HENVENDELSER MODTAGET I HØRINGSPERIODEN

FORSLAG TIL LOKALPLAN ENGLANDSVEJ NORD

Offentlig høringsperiode fra den 2. november 2022 til den 28. december 2022.

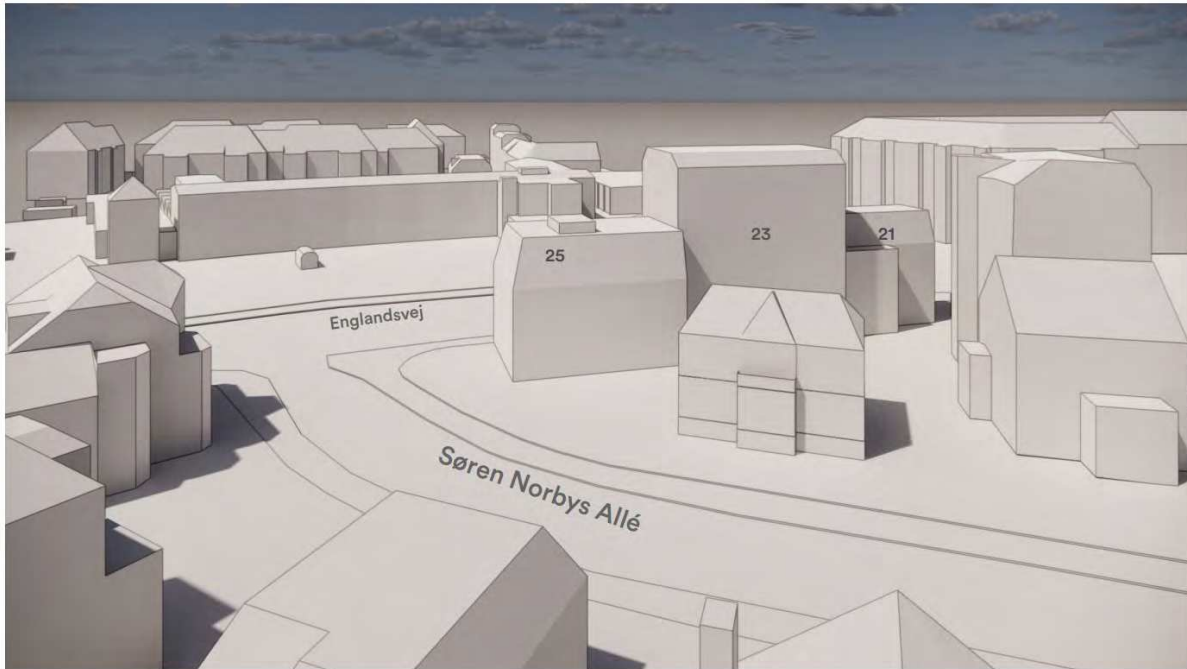
På baggrund af ovenstående forhold indstiller Grundejerforeningen Eberts Villaby, for så vidt angår planen om ny boligbebyggelse på ejendommen Engelsvej 25 (matr.nr. 24a, Sundbyvester, København), til, at kommunen tilbagekalder lokalplanforslaget til fornyet behandling i forvaltningen, i Teknik- og Miljøudvalget og Borgerrepræsentationen.

Grundejerforeningen Eberts Villaby har som en del af løsningen udarbejdet et udkast til bebyggelse på Engelsvej 25, der vil kunne imødekomme ønsket om ny boligbebyggelse på Engelsvej 25 og samtidig tage hensyn til det bygningsmæssige og kulturhistoriske ensemble som byggeriet med sin placering mellem Villaby og karrébebyggelse skal indgå i. Forslaget fremgår af nedenstående visualisering.

1. Nybebyggelsen anvendes som i lokalplanforslaget fortsat til ungdomsboliger
2. Nybebyggelsen består af 2 etager plus tagetage. Dermed får ejendommen samme højde som planen for Engelsvej 21 og der opnås en fin symmetri mellem Engelsvej 21 og Engelsvej 25 omkring ejendommen Engelsvej 23.
Bygningens højde svarer til højden på Villabyens højeste huse, eksempelvis ejendommen overfor på hjørnet af Søren Norbys Allé og Engelsvej, Engelsvej 27. Dermed opnås en ægte og harmonisk nedtrapning mellem etageejendommen Engelsvej 23 og villabyens bevaringsværdige ejendomme, der generelt er en anelse lavere.
Gavlen mod Søren Norbys Alle og indgangen til Eberts Villaby er i tagetagen vinklet ind som tagene i villabyen.

3. Bygningen trækkes tilbage fra Søren Norbys Allé. Forslaget tilstræber at opnå et afbalanceret volumen ved siden af Engelsvej 23 og at holde indgangen til villabyen fri. Herved åbnes indgangen til villabyen visuelt op, som det er karakteristisk for alle øvrige indfartsveje mellem Engelsvej/Amagerbrogade og villabyen. Endvidere opnås, da nybyggeriet nu flugter med de øvrige villaer, en arkitektonisk og æstetisk sammenhæng og integration mellem nybyggeriet og villaerne. Ved tilbagetrækningen opnås mulighed for et beplantningsområde, der ikke findes i den nuværende plan for bygeområdet. En forhæng mod Søren Norbys Allé vil understøtte villabyens karakteristiske gaderum med hierarkiet vejtræer, hegn, forhæng og til sidst bygninger.

4. Med reduktionen i højde og tilbagetrækningen af bygningen fra Søren Norbys Allé reduceres betydeligt de skyggegener, der karakteriserer lokalplanforslagets nybyggeri på Engelsvej 25. Dette vil være til stor gavn for såvel beboerne i nabovillaerne som for beboerne i etageejendommene på Toren Oxes Allé 2 og Engelsvej 23. Beboerne i de to etageejendomme vil i mindre omfang blive ramt af skyggen fra byggeriet og vil fortsat kunne sidde i solskin på deres altaner. Det eksisterende gårdmiljø vil kunne bibeholdes som beplantningszone.

ENGLANDSVEJ NORD

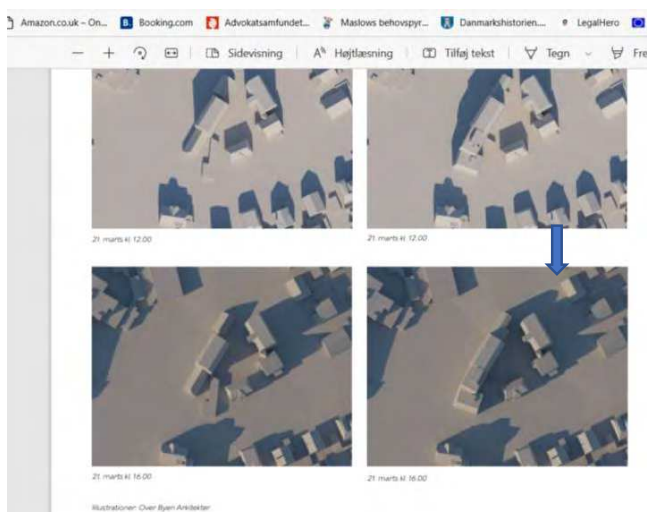
- En opførelse af en høj bygning på Englandsvej 21 (matr.nr. 15s) vil give skyggegener om eftermiddagen i vores have ud mod Englandsvej/Torben Oxes Allé, jf. tegning i lokalplansforslaget side 13 samt vedlagte bilag med illustration af konsekvenserne for vores ejendom. Derudover vil bygningen give mørke, idet udsynet til himmelen fra vores vinduer mod Torben Oxes Alle/Englandsvej 21 vil blive begrænset og vores eksisterende havebeplantning vil miste soltimer som følge heraf.

ENGLANDSVEJ NORD

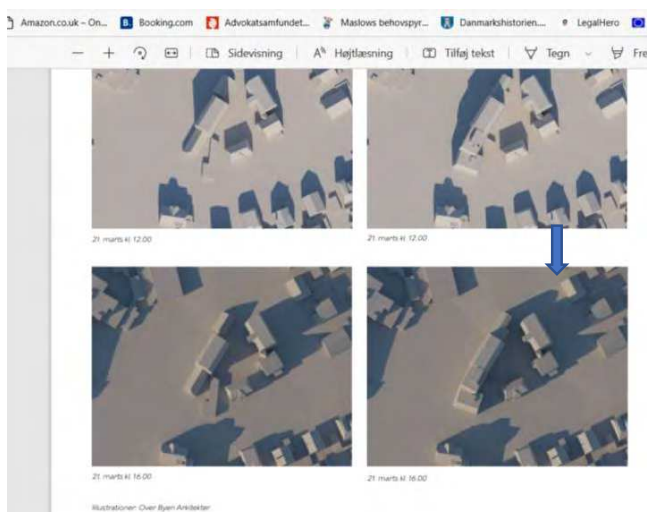
- En opførelse af en høj bygning på Englandsvej 21(matr.nr. 15s) vil give skyggegener om eftermiddagen i vores have ud mod Englandsvej/Torben Oxes Allé, jf. tegning i lokalplansforslaget side 13 og vedhæftede bilag med illustration af konsekvenserne for vores ejendom. Derudover vil bygningen give mørke, idet udsynet til himmelen fra vores vinduer mod Torben Oxes Alle/Englandsvej 21 vil blive begrænset og vores eksisterende havebeplantning vil miste soltimer som følge heraf.

Mit forslag til Engelsvej 25:

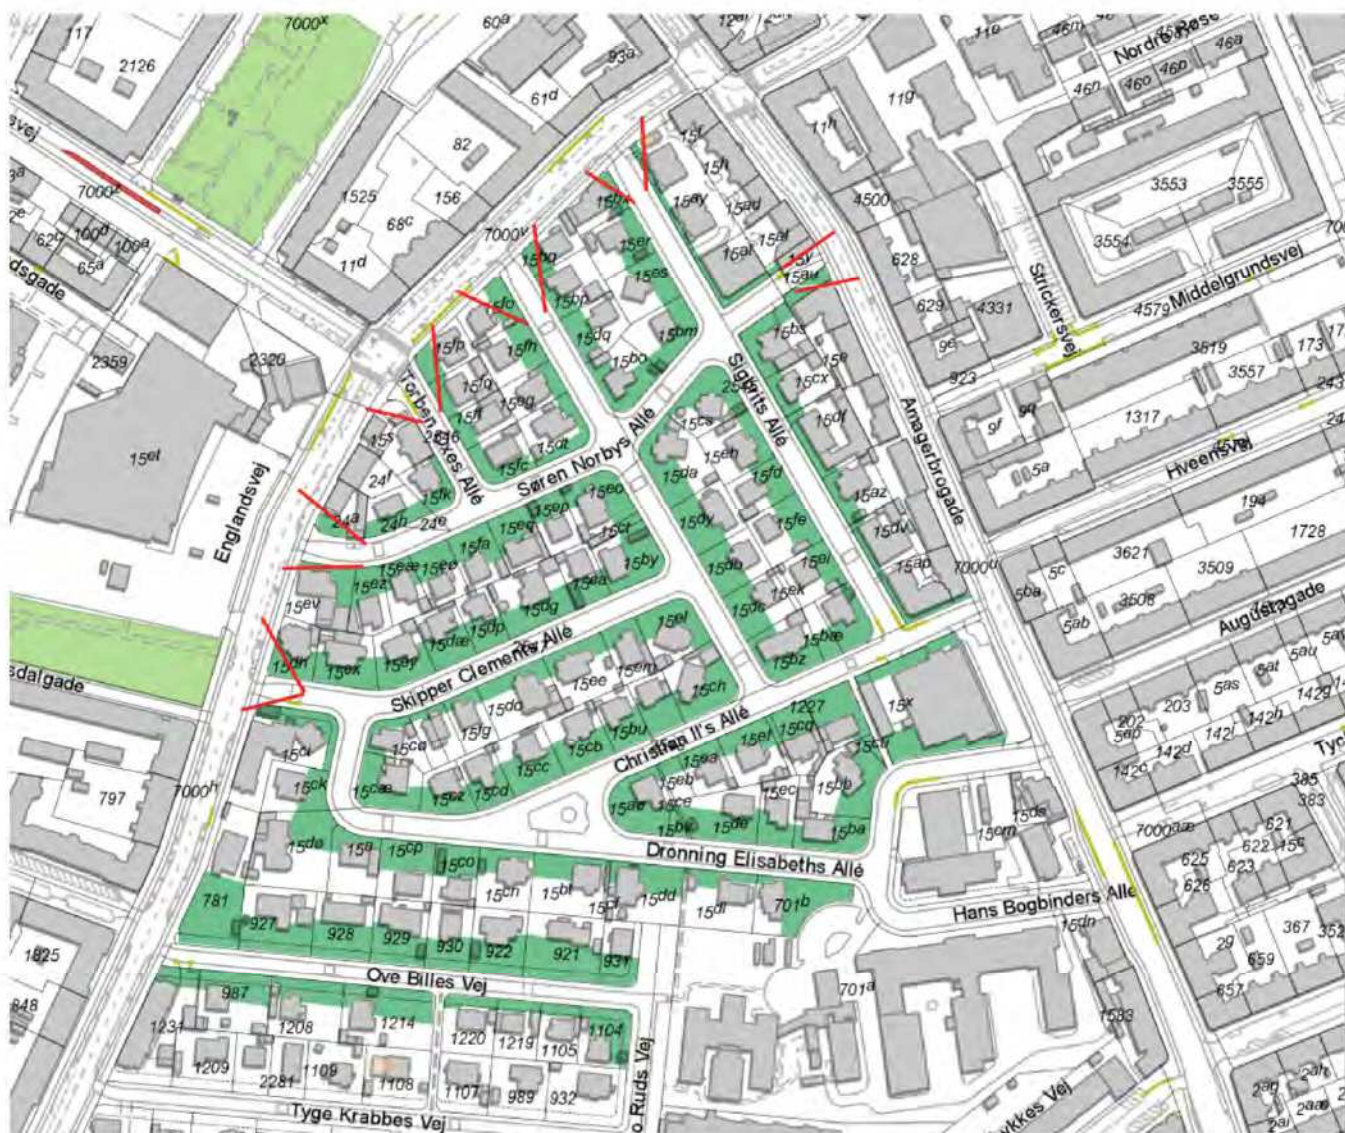
De historiske bygninger i kvarteret har deres gavle lukket mod naboen, og facaderne mod gaden er indbydende og åbne med mange vinduer og balkoner eller terrasser. Facaderne på lokalplanforslagets område B viser mange vinduer og altaner mod naboens gavl og en lukket facade med få vinduer mod gaden.

1. Reducere bygningsvolumen med 1 etage eller mere, ingen teknik på tag.

- 2. Holde bebyggelse væk fra skel mod Søren Norbys Allé og bevare kvarterets karakteristiske grøn stribe foran bygningen**
- 3. Rette facaderne i felt B, så den åbne facade med vinduer og altaner vender mod gaden, og gavl mod naboen holdes mere lukket.**

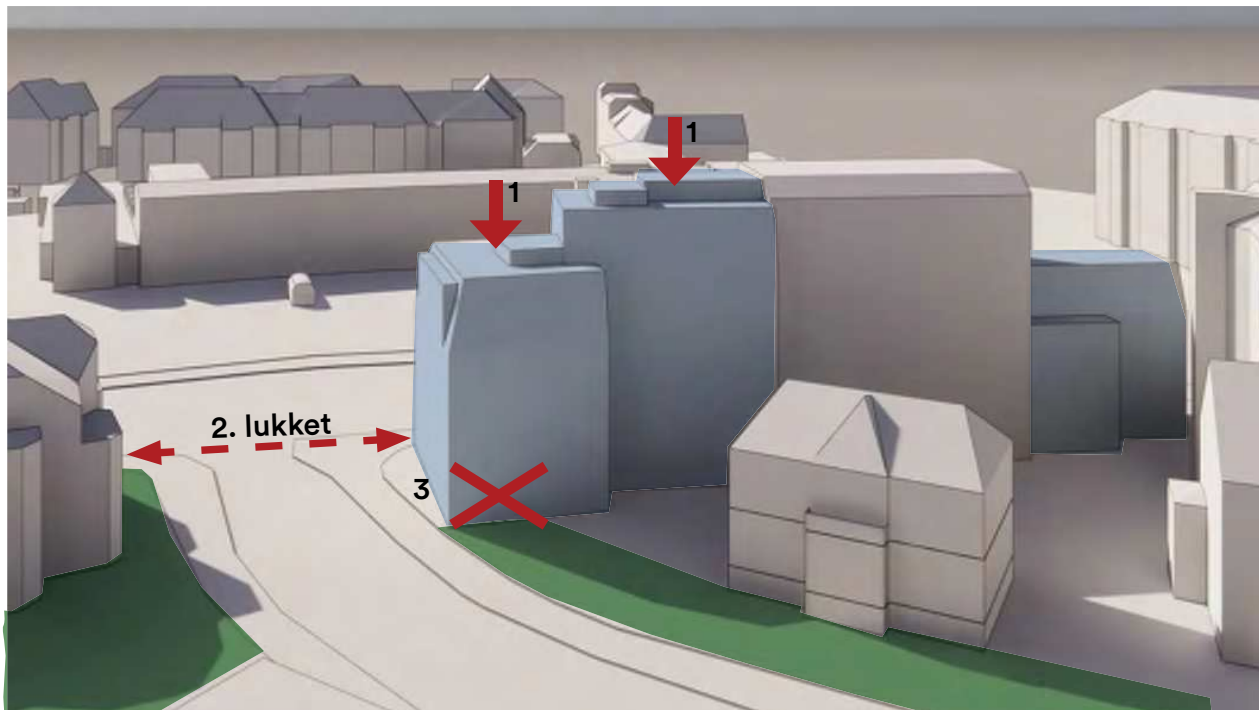
Bebyggelse med udelukkende små boliger for eksempel medfører at der er hovedopholdsrum på alle facader og dermed mest mulige indbliksgener på nabogrundene. Indbliksgener kunne reduceres ved at følge villakvarterets princip om at placere hovedvinduer mod vej og lukkede gavle mod nabo.

Facade a mod Søren Norbys Alle bør derfor omformuleres som åben hovedfacade og gavlfacade mod nabo på Søren Norbys alle 18 bør holdes lukket som sekundærfacade for at undgå unødvendige indbliksgener. Der er meget lidt friarealer ift. antallet af fremtidige beboer, som sænker boligkvaliteten betydeligt. I det hele set, lægger forslaget op til dårlige planløsninger og der må frygtes at det medfører meget fra- og tilflytning. Eksisterende mur i skel mod Søren Norbys alle 18 skal bevares i sin nuværende form og højde, som i øvrigt både kommunen og bygherre har bekræftet på orienteringsmøde den 04.11.2021.

Dette skal fremgå lokalplanen og rettes i §8 stk6. Bebyggelsens tagform er meget fremmet i området og fungerer åbenlyst ikke særlig godt med den påtænkte anvendelse med små lejligheder, hvor badeværelserne stikker ud af tagfladen som kviste uden vinduer. Der skal dog i det mindste forskrives tagmateriale passende til både tagform og villabyen, og det er tagpap altså ikke. Der burde

ikke tillades ventilationsanlæg på tagene. Det er upassende for et boligområde og medfører i det her konkrete fald unødvendige skygge- og støjgener på nabogrundene. Det øger bygningshøjden på en bygning som i forvejen er for højt.

Bebyggelse på Engelsvej 25 jfr. Lokalplanforslag Engelsvej Nord

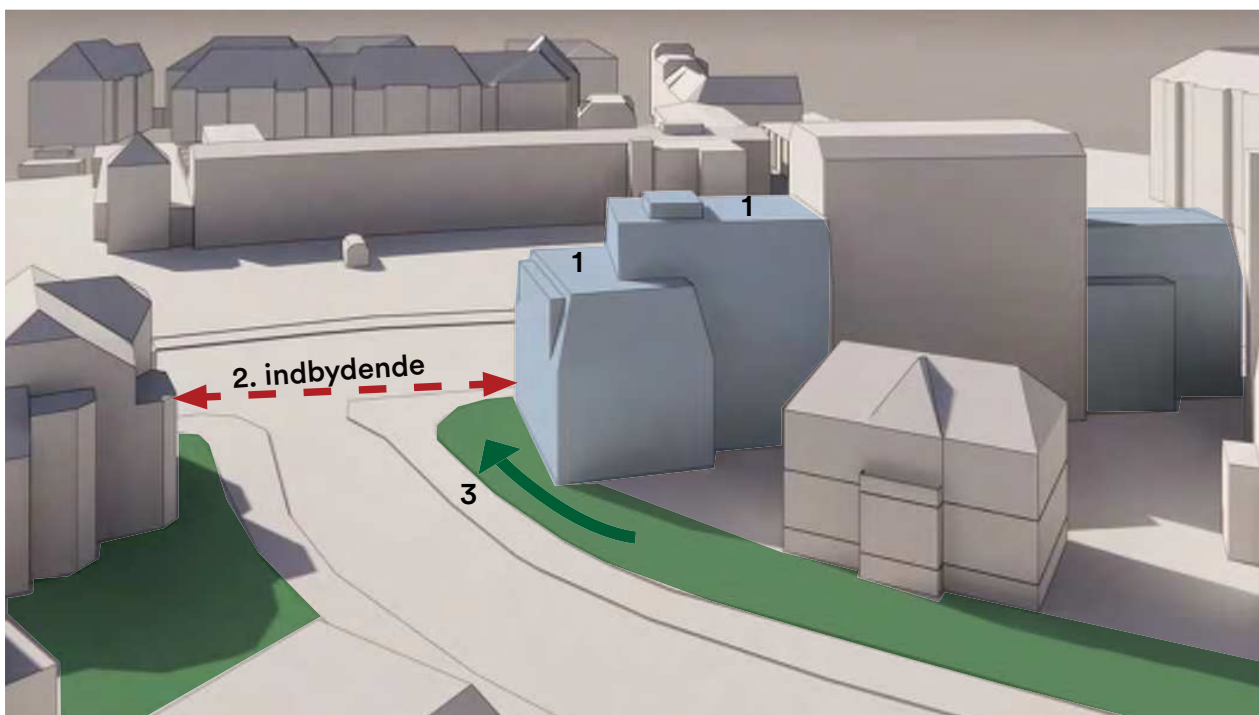
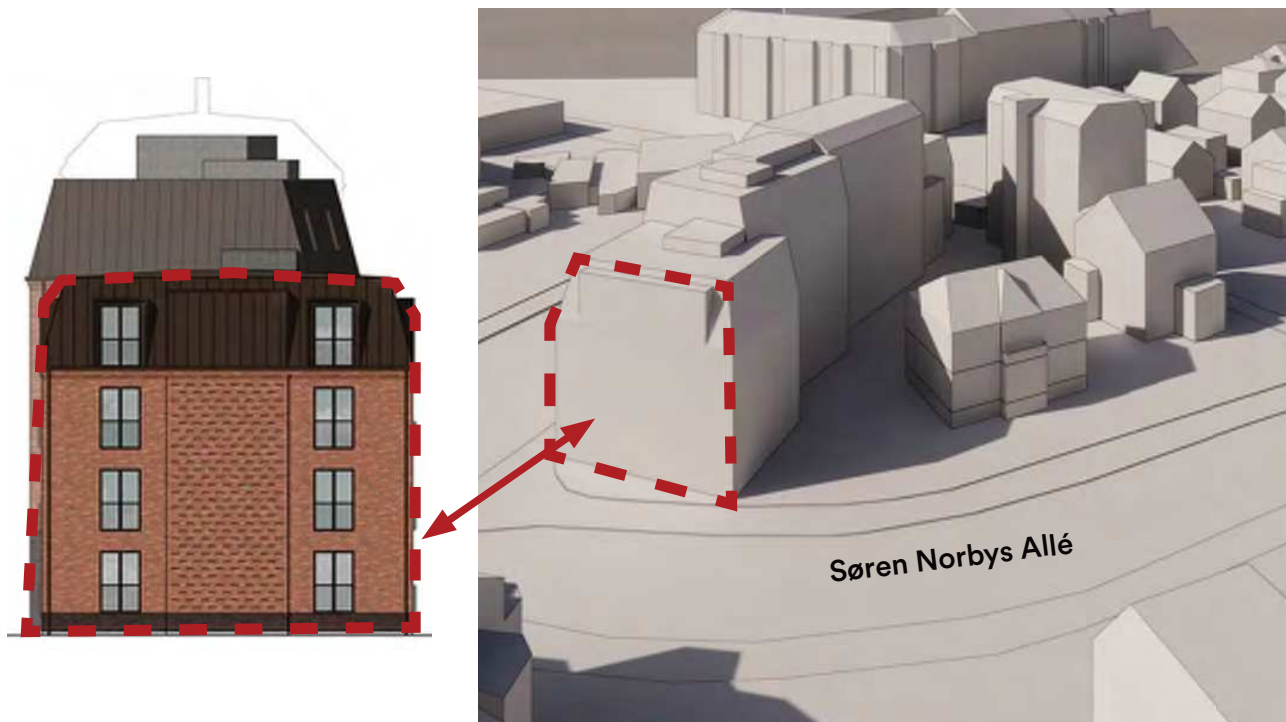
1. For stor bygningsvolumen
2. Indgang til kvarteret for snævert, bygning blokerer indblik i kvarteret
3. Ingen plads til grønt areal

Optimerings forslag: 1 etage lavere og rykket ind fra Søren Norbys Allé

1. Den nye volumen passer i højden og proportioner til de historiske bygninger i kvarteret
2. Åbning mod byen bevares og villabyens grønne træk føres ud i byrummet.
3. Den grønne stribe, som er karakteristisk for Ebertsvillabyen, integrerer den nye bebyggelse i den eksisterende bydel

Bebyggelse på Englandsvej 25 jfr. Lokalplanforslag Englandsvej Nord

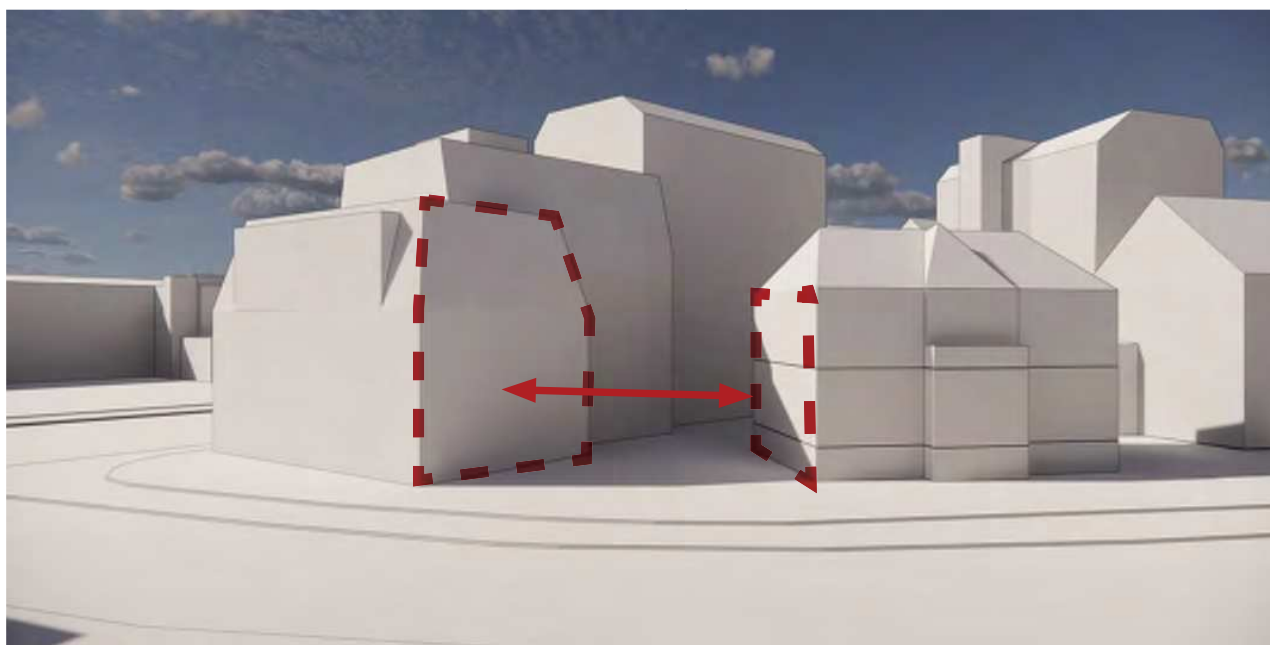
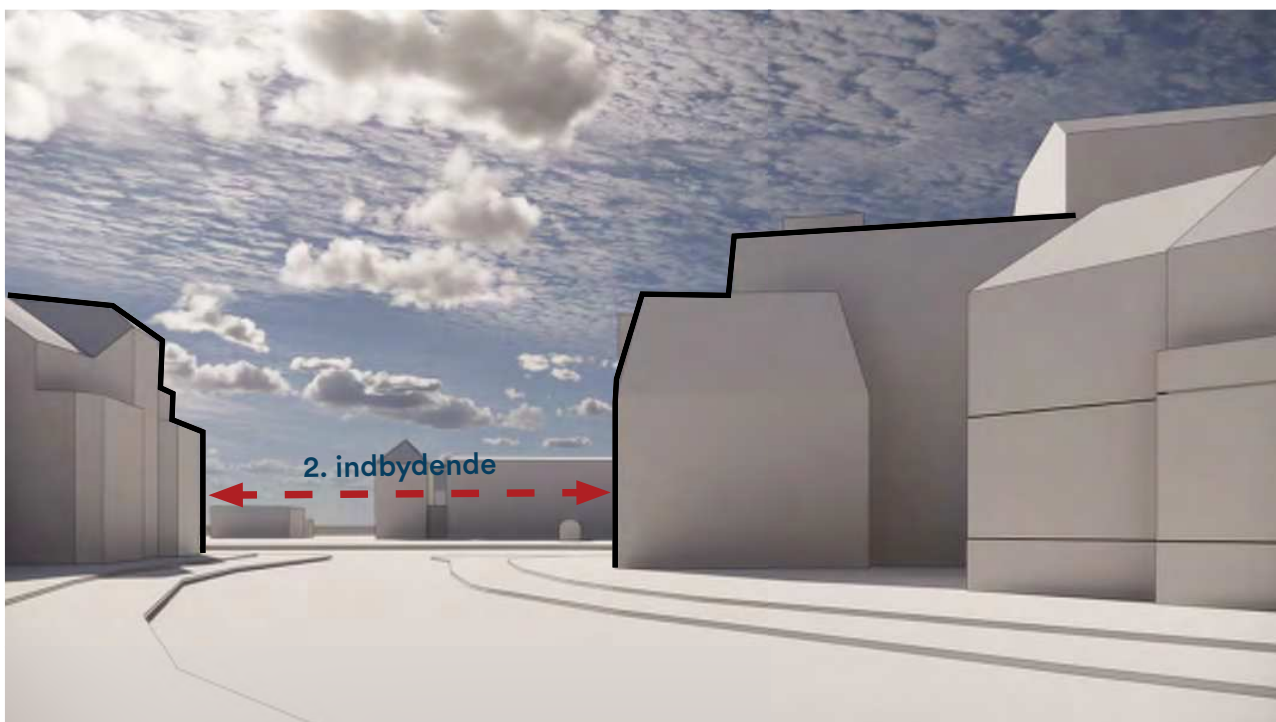
Lukket facade med få vinduer mod vej, store vinduer mod nabo.

Optimerings forslag: 1 etage lavere og rykket ind fra Søren Norbys Allé

Inbydende åbne facade mod vej som i resten af kvarteret. Lukket gavler mod naboen for at undgå indbliksgener.
